Settore Ecosistema Costiero e Acque

OGGETTO: **S887** – Procedimento di Verifica di assoggettabilità a VIA per il progetto di "ampliamento e variante al piano di coltivazione della Cava Ceisena, sita nel Comune di Ne (GE)".
Proponente: Cave Marchisio S.r.l.
Verifica completezza e adeguatezza documentale ex comma 2 art. 19 del D.Lgs. n° 152/2006. *Riscontro.*

Fig.A – rappresentazione cartografica dell'area di cava rispetto ai corpi idrici individuati in base al PTA

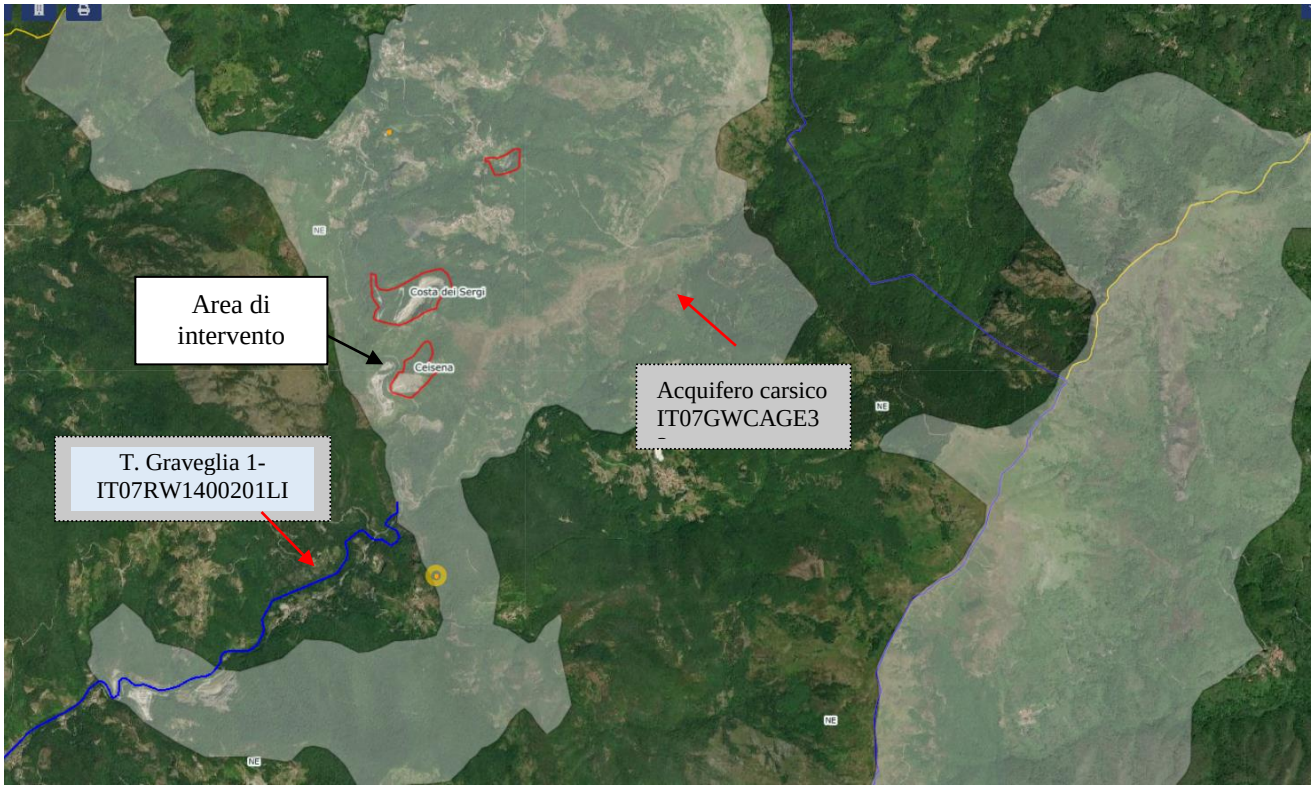
sotterraneo di tipo carsico denominato Alta Val Graveglia – IT07GWCAGE33. Nella successiva Figura A è riportata la localizzazione del perimetro di cava rispetto alla rappresentazione cartografica dei corpi idrici significativi del PTA; sono evidenziate anche le 2 stazioni di monitoraggio della rete regionale relativa ai corpi idrici carsici, la GESEN001- Molinello (nella parte inferiore, evidenziata) e la GESEN002-Boregu (puntino giallo a monte)

La relazione geologica non approfondisce gli aspetti relativi alla circolazione idrica sotterranea affermando che l'areale di cava non rientra in area carsica. Il riferimento normativo citato in relazione (L.R. 14/1990) è superato ed è stato sostituito dalla L.R. 39/2009 e dal Piano di Tutela della Acque vigente.

<u>Si richiede pertanto di approfondire, anche in maniera qualitativa in assenza di dati, l'ipotesi di modello idrogeologico di circolazione idrica sotterranea</u>.
